Commissie voor de
milieueffectrapportage

Windenergie Lansingerland

Toetsingsadvies over het milieueffectrapport

26 februari 2026 / projectnummer: 3867

Figuur 1, de acht optimalisatievarianten voor een windpark van drie turbines binnen de zoekgebieden (bron: MER).

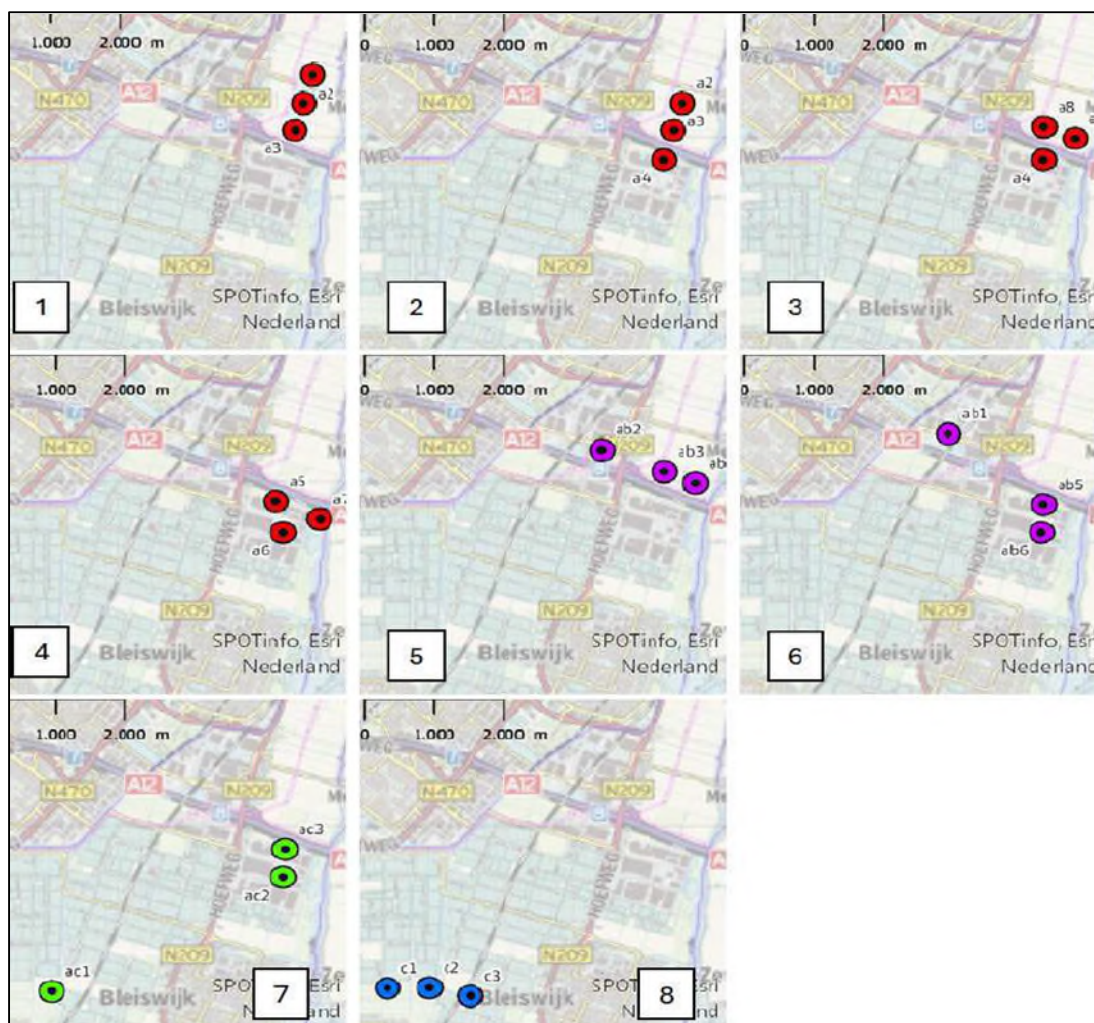
Uit het MER blijken naast de positieve klimaat effecten (opwekking groene energie) onder meer negatieve effecten voor leefomgeving (geluidsbelasting), landschap, veiligheid en natuur. De optimalisatievarianten 2, 3, 4 en 6 (zie figuur 1) scoren voor leefomgeving duidelijk beter vanwege een grotere afstand tot woningen. Landschappelijk scoort variant 8

het beste. De overige varianten liggen namelijk dichtbij of in het Groene Hart, sluiten minder goed aan bij lijnstructuren én zorgen voor meer visuele interferentie. Het MER beschrijft verder geen voorkeursgebied of -opstelling.
